Znak sprawy: PZD/WD-Bi/4112/7/2021

WYJAŚNIENIE I ZMIANY TREŚCI SWZ

dot.: postępowania o udzielenie zamówienia publicznego prowadzonego w trybie podstawowym o jakim stanowi art. 275 pkt 1) Ustawy z dnia 11 września 2019r. - Prawo zamówień publicznych (tj. Dz.U. z 2021 r. poz. 1129 z późn. zm.), pn.: „Przebudowa drogi powiatowej nr 1259B Zalesie – Achrymowce – Starowlany – Popławce wraz z budową mostu w m. Staworowo w Powiecie Sokólskim – etap II”. Ogłoszenie o zamówieniu BZP 2021/BZP 00177422/01 z dn. 10.09.2021r. ID postępowania 3231c51d-214d-479a-b35f-1c64fb1fd8be

ZESTAW PYTAŃ I ODPOWIEDZI NR I

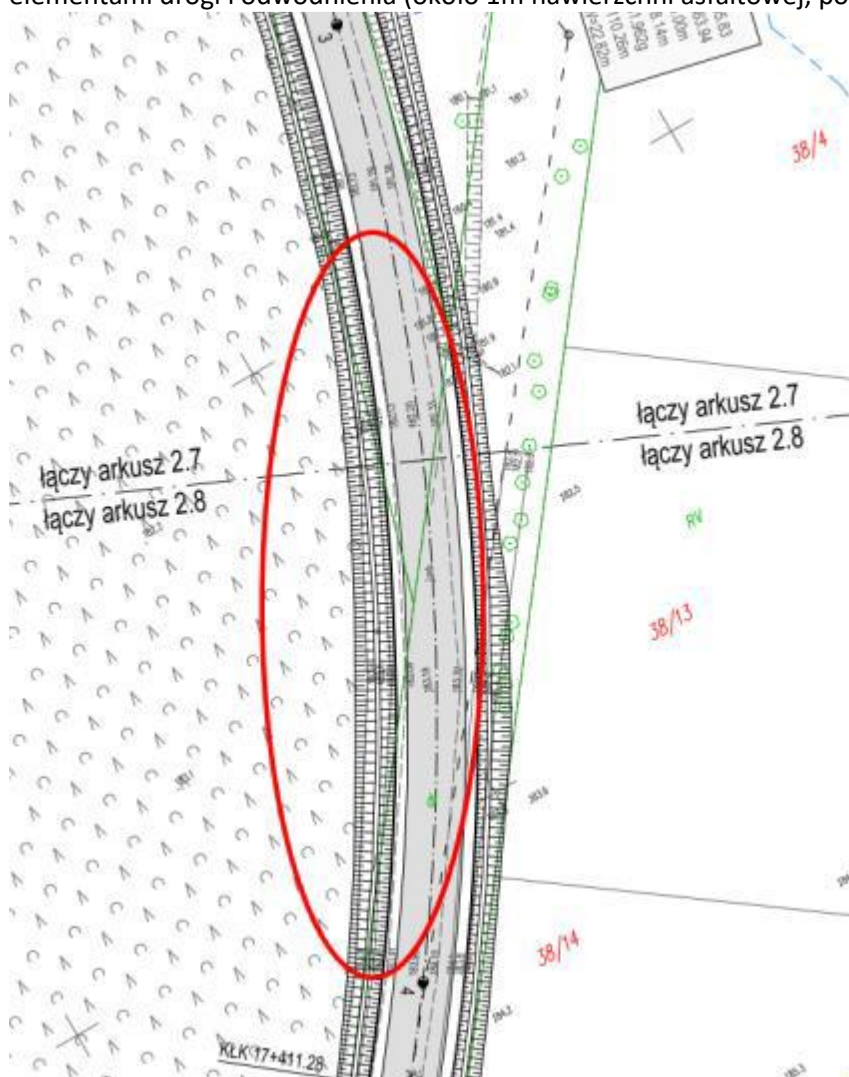
Na poniższym przykładzie z planu sytuacyjnego w km 17+361 P stwierdza się wyjście poza pas drogowy z elementami drogi i odwodnienia (około 1m nawierzchni asfaltowej, pobocze i rów przydrożny).

W związku z powyższym czy zaprojektowane elementy drogi i odwodnienia leżące poza pasem drogowym są objęte zgłoszeniem z dnia 01.03.2021r.

Zamawiający jest w trakcie uzyskania zgłoszenia oraz prawa dysponowania gruntem na elementy drogi i odwodnienia leżące poza pasem drogowym.
